**Avis délibéré de la mission régionale d'autorité environnementale
sur la réactivation de la dynamique fluviale du Rhône par la com-
pagnie nationale du Rhône (CNR) sur les communes de Vion,
Lemps et Saint-Jean-de-Muzol (07)**

Avis n° 2024-ARA-AP-1697

Avis délibéré le 21 mai 2024

Illustration 2: Plan de situation du projet. Source : étude d'impact.

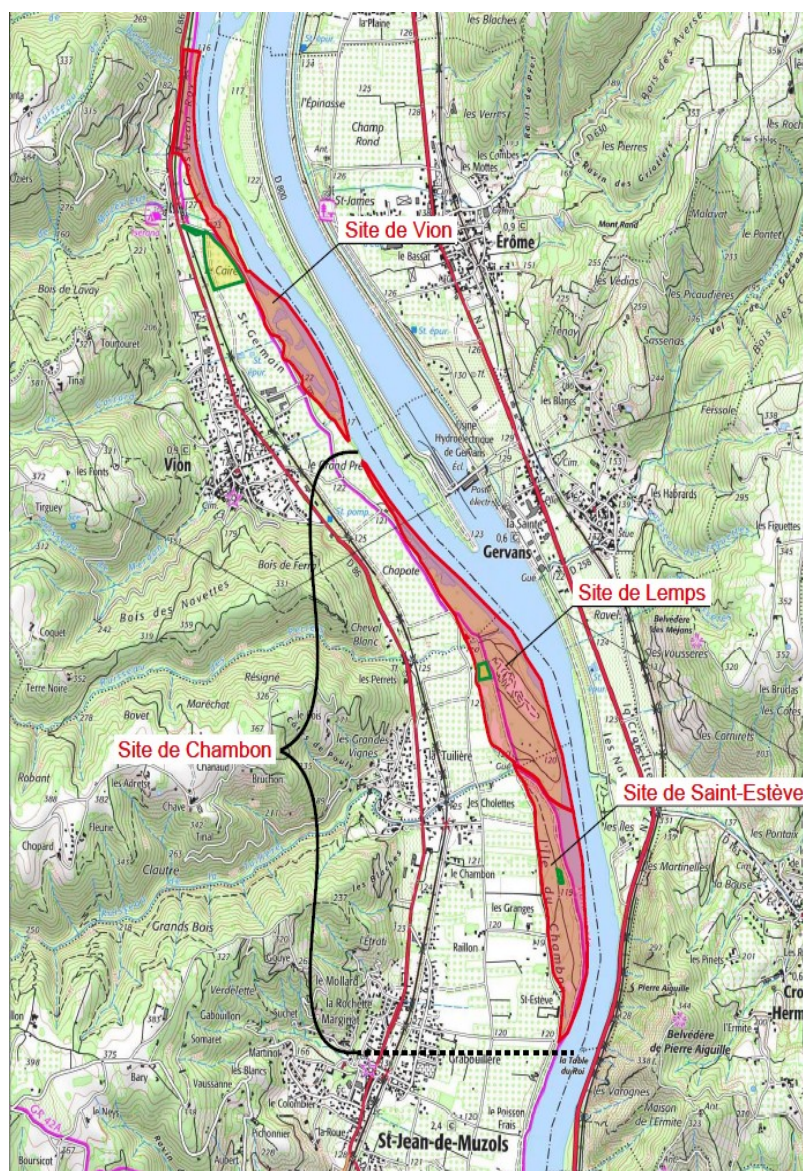
L'Autorité environnementale recommande d'intégrer dans le périmètre du projet les plateformes de traitement des matériaux contaminés par la Renouée du Japon et l'ensemble des opérations nécessaires à la réalisation du projet.
